BAUVORHABEN:  
Jugendhaus Dr. K  
Dr.-Külz-Straße 3, 19053 Schwerin

GENEHMIGUNGSPLANUNG  
1. Antrag Nutzungsänderung R 0.115, 0.119 u. 0.128 zu Multifunktionsräumen (1-3)  
2. Herstellung 2. baulicher RW Ebene 1, Hinterhaus, Außentreppe vor R 0.128, Multifunktionsraum (3)

Grundriss Ebene 1

MASZSTAB	DATUM	BLATT-NR.
1:100	14.11.2025	3.3_4_G2

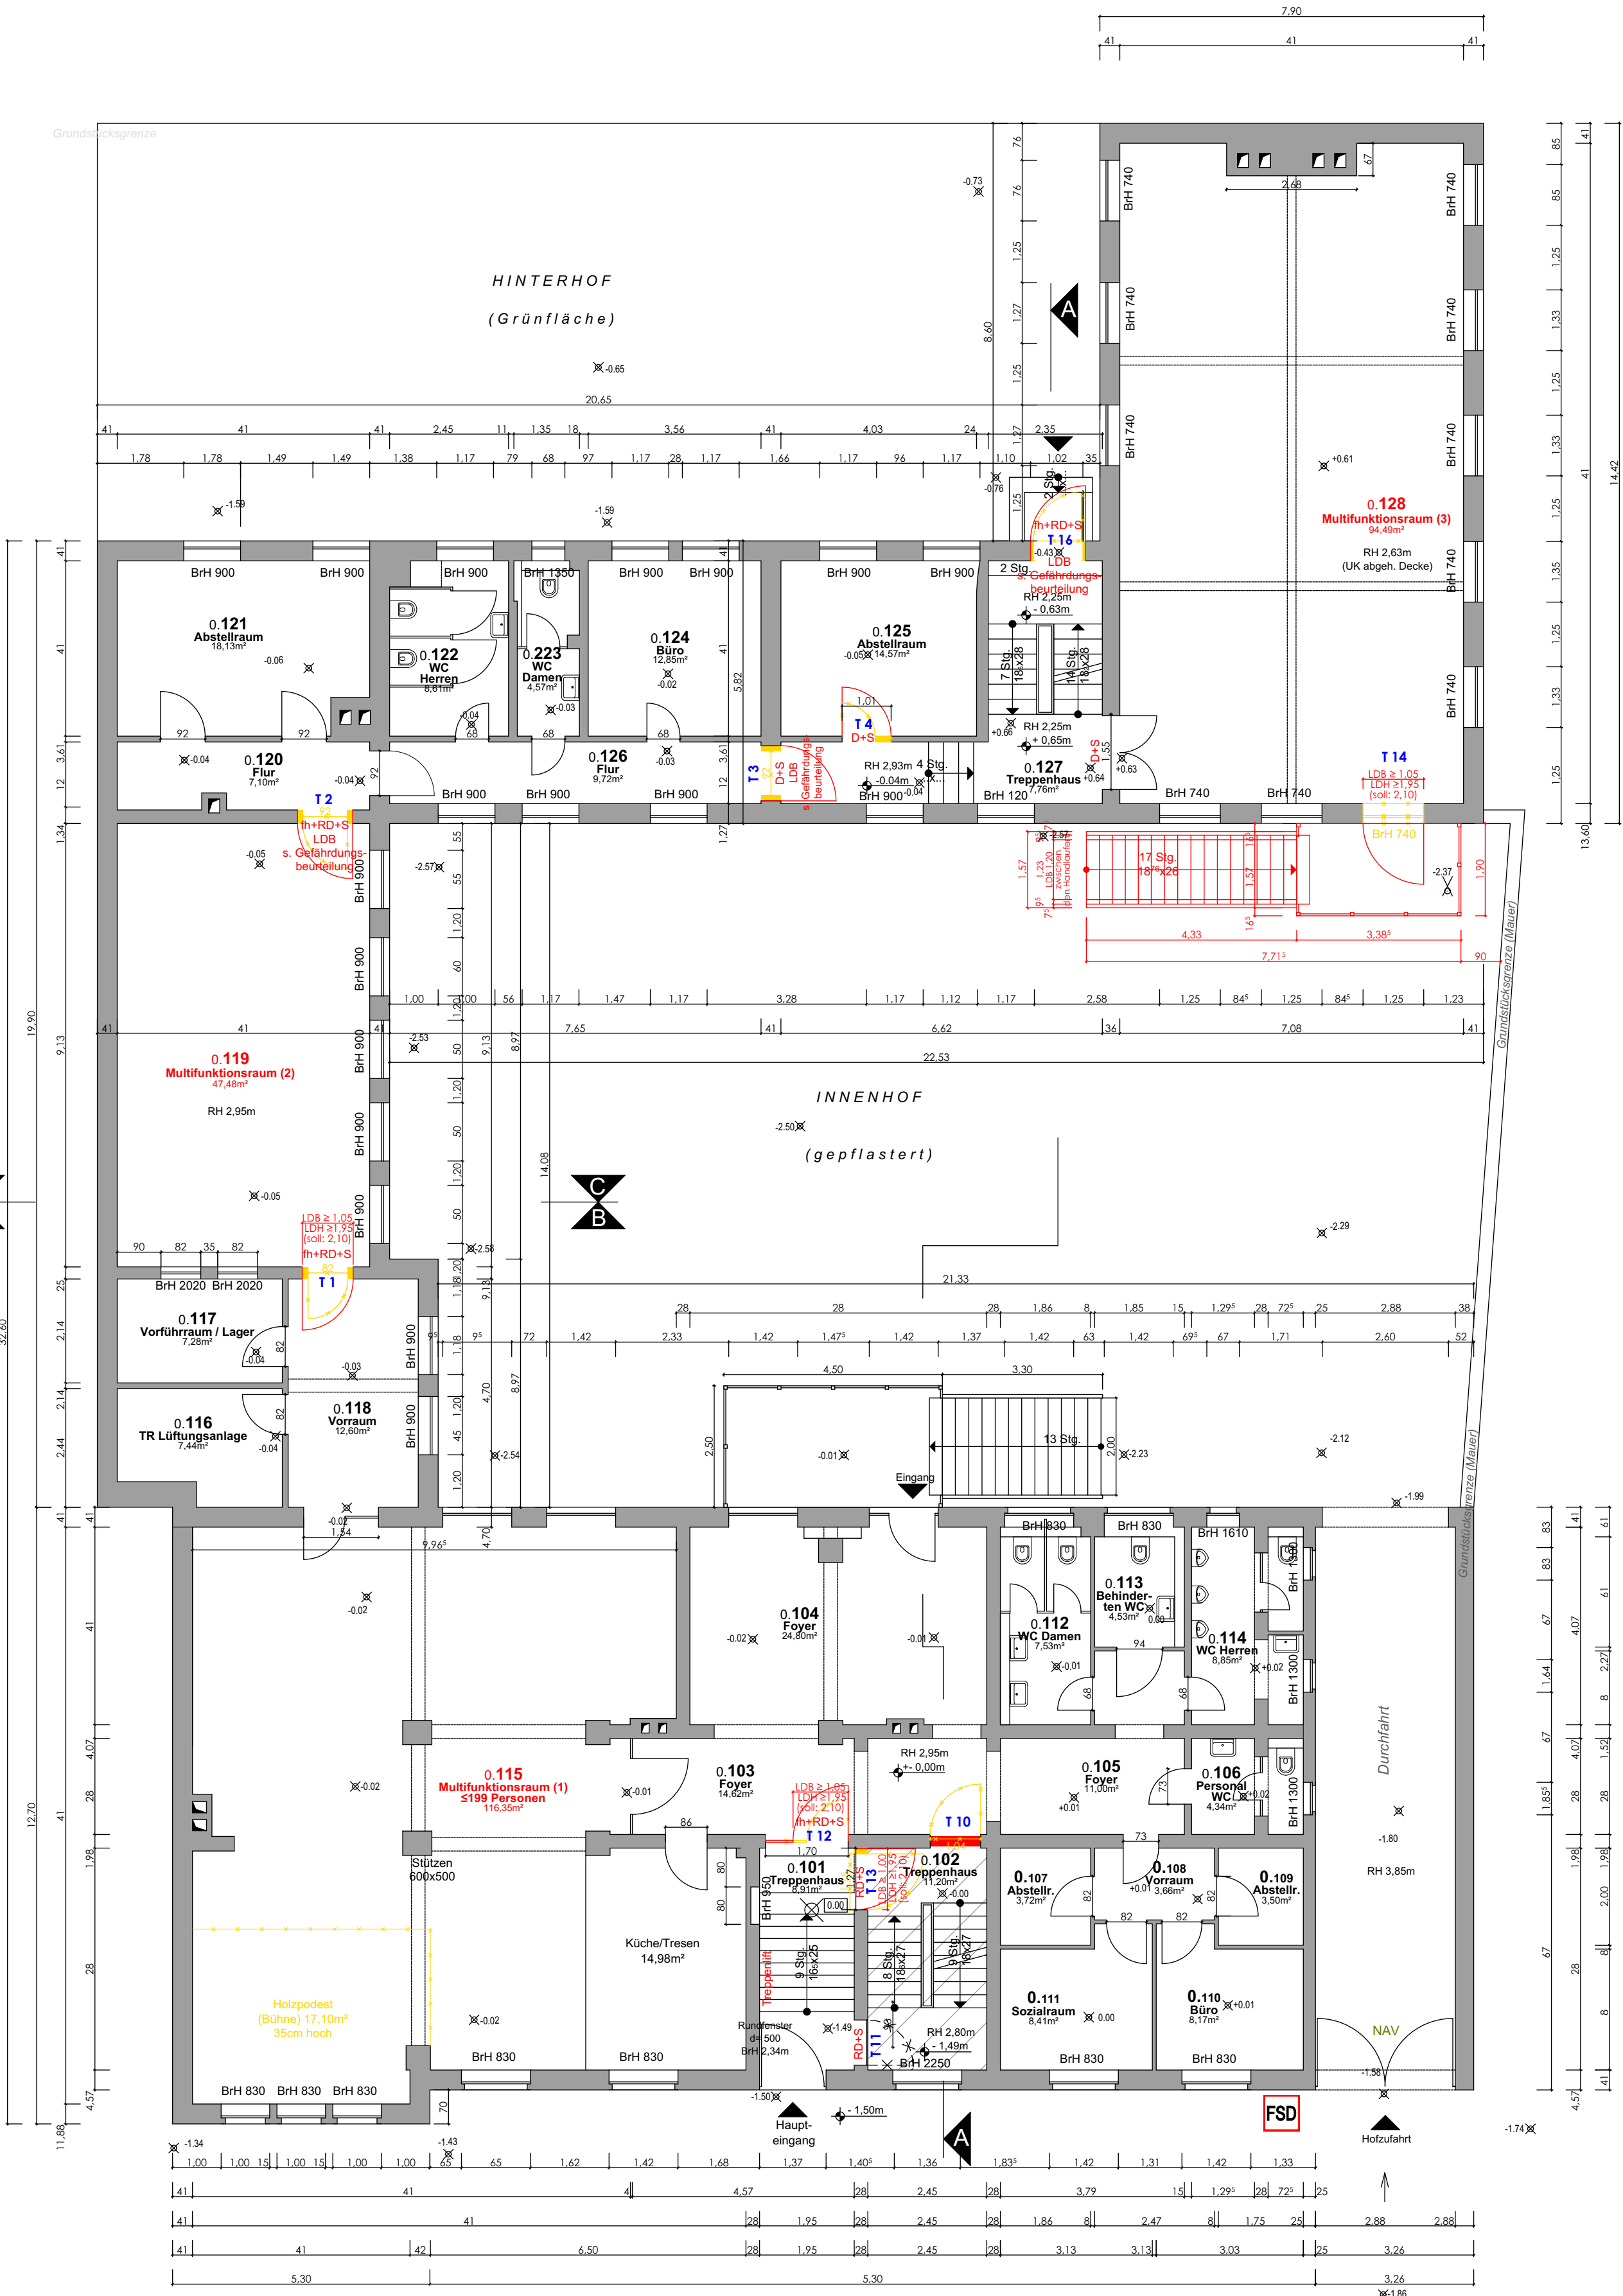
INDEX	ÄNDERUNG	DATUM	NAM
A	0.119 Multifunktionsraum (2) neu Türöffnung mit LDB ≥105	28.01.2026	NN
B	Änderungen gem. vor Ort Termin ZGM Fr. Roller, BSK Hr. Thölken, ABP Hr. Peter	18.03.2026	NN
C	Änderungen gem. Vorgabe von ZGM, Fr. Roller	24.03.2026	NN

Festlegungen gem. vor Ort Termin, 18.03.2026

- T10:**
- Stahl-Glas, T30 RS ohne FSA (Fest-Stell-Anlage)
  - BSK: keine Anforderungen an LDB
  - vorh. Rohbauöffnung bleibt unverändert

- T11:**
- vorh. Tür soll „Rauchdicht“ verschraubt werden, hat im Bestand nur ca. 73 cm LDB

- T12:**
- Stahl-Glas, T30 RS mit FSA (Fest-Stell-Anlage)
  - LDB ≥/ = 105 cm
  - vorh. Rohbauöffnung bleibt unverändert
  - gestalterischer Lösungsansatz: optisch 3-teilig, Türöffnung 2 Teile mit senkrechter Sprosse und festem Seitenteil

- T13:**
- Stahl-Glas, RS mit FSA (Fest-Stell-Anlage)
  - LDB ≥/ = 100 cm
  - vorh. Rohbauöffnung muss dafür vergrößert werden
  - Umbau der vor. Stahl-Wandverkleidung notwendig

- T14:**
- Stahl-Glas-Außentür
  - LDB ≥/ = 105 cm
  - vorh. Rohbauöffnung muss dafür wahrscheinlich nicht vergrößert werden

- T15:**
- Stahl-Glas-Außentür
  - LDB ≥/ = 105 cm
  - vorh. Rohbauöffnung muss dafür verbreitert werden

Festlegungen gem. Vorgabe von ZGM, Fr. Roller,  
24.03.2026

- T10:**
- Tür entfällt – Öffnung in MW/TB schließen, Kontur beibehalten
